**AVIS RELATIF À LA PROTECTION
CONTRE LES EVENTUELS EFFETS NOCIFS ET NUISANCES
PROVOQUÉS PAR LES RAYONNEMENTS NON IONISANTS
GÉNÉRÉS PAR DES ANTENNES ÉMETTRICES STATIONNAIRES**

Commune : MONS - Exploitant : ORANGE

Référence exploitant : 252C1_1/30015C1_1/40015C1_1/50015C1_1

Rapport n° 1663 / 2025

Figure 1 : Vue en plan des lieux de séjour et des points de contrôle

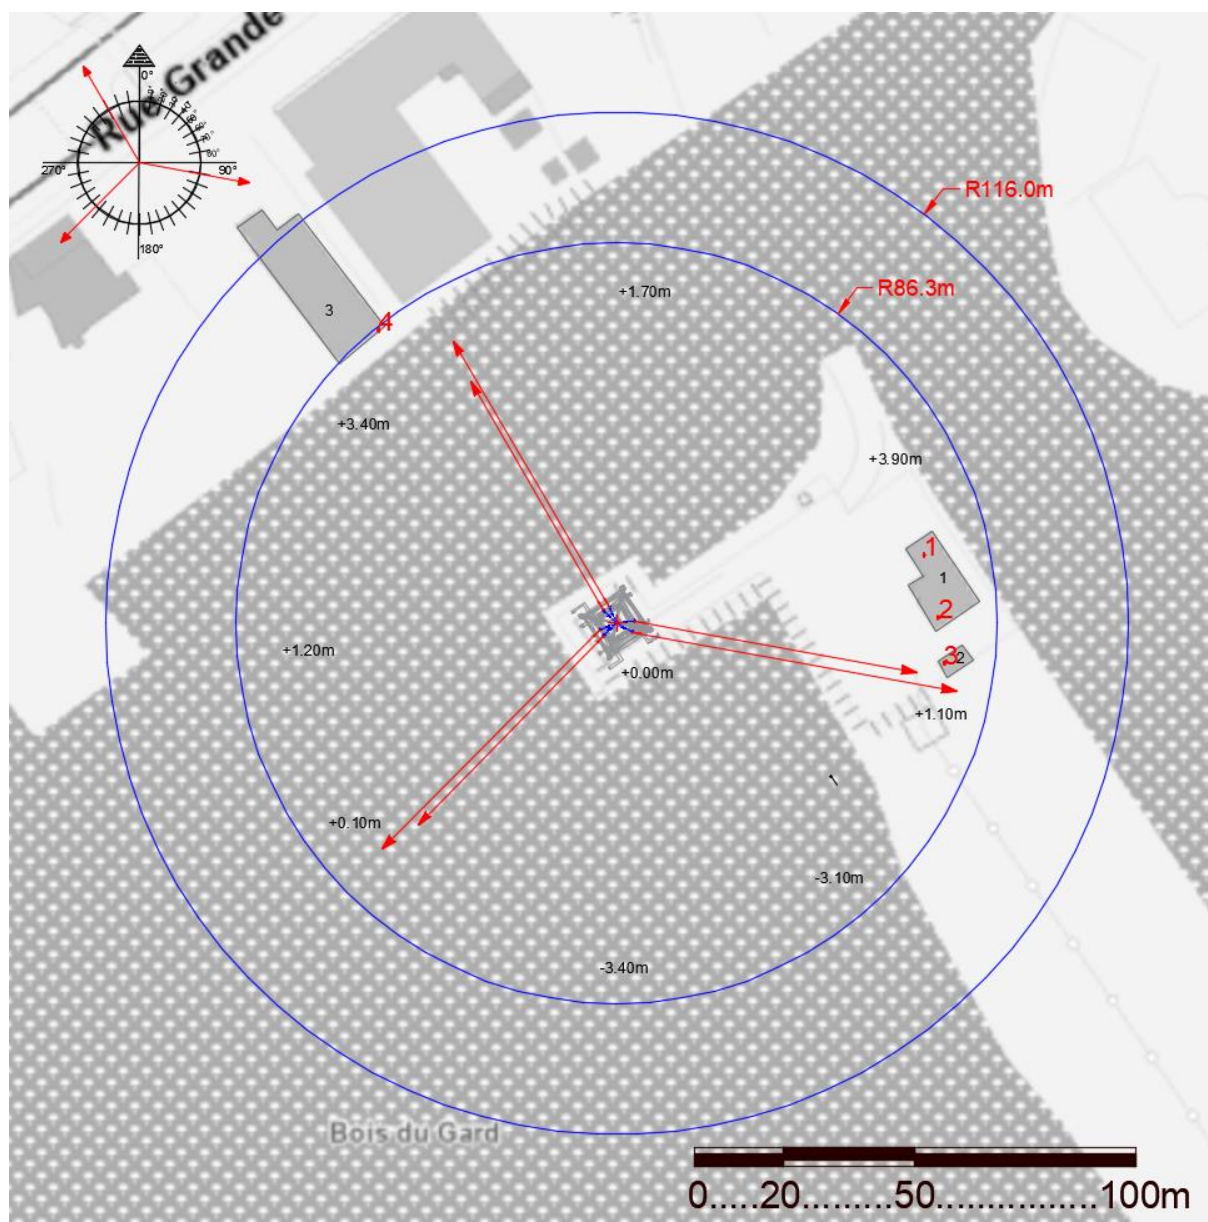
N° point de contrôle	LS	Atténuation (dB)	Indice d'exposition relatif à la limite par installation IE_i
4	3	3,0	0,089
3	2	3,0	0,059
2	1	3,0	0,055
1	1	3,0	0,045

En ce qui concerne les antennes de l'installation mentionnées dans le tableau 1, la distance maximale à laquelle la limite pourrait être atteinte, à l'extérieur, est égale à 102,5 m. S'il n'y a pas de LS à une distance inférieure, les antennes respectent forcément la limite d'immission.

Dans le cas des LS situés à l'intérieur des bâtiments, une atténuation d'obstacle est prise en compte et il en résulte que la distance maximale à laquelle la limite pourrait être atteinte se réduit à 73,8 m.

Figure 2 : Vue en plan des installations d'antennes dans un rayon de 300 mètres autour de l'installation faisant l'objet de la demande d'avis

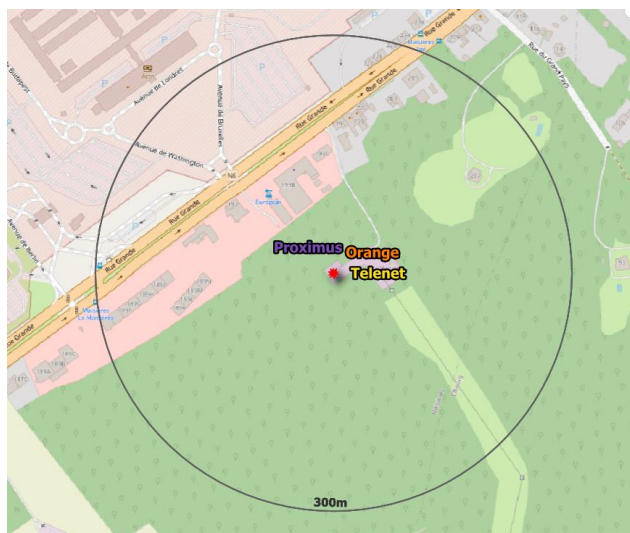
- il y a au plus 4 installations d'antennes émettrices stationnaires présentes dans la zone d'évaluation de 300 mètres de rayon représentée dans la figure 2, y inclus l'installation référencée dans le paragraphe 2 : la limite cumulative définie à l'article 4, §2 du décret est nécessairement respectée dans les lieux de séjour à l'intérieur de la zone d'évaluation de 300 mètres de rayon ;

- c) dans tous les autres cas, il a été vérifié que la limite cumulative définie à l'article 4, §2 du décret n'est pas dépassée dans les lieux de séjour sur base du nombre d'installations localisées dans la zone d'évaluation de 300 mètres de rayon représentée dans la figure 2, de leur localisation ainsi que des données inscrites dans la figure 1 et au paragraphe 4 du présent avis et dans les avis attestant le respect de la limite par installation ou de la limite abrogée de 3 V/m relatifs aux autres installations reprises dans la figure 2.

Compte tenu des considérations ci-dessus, il apparaît que l'intensité du rayonnement électromagnétique généré, dans les lieux de séjour situés dans un rayon de 300 mètres autour de l'installation référencée dans le paragraphe 2, par l'ensemble des antennes émettrices stationnaires de l'ensemble des exploitants du même site d'antennes émettrices stationnaires respecte la limite fixée à l'article 4, § 2 du décret.
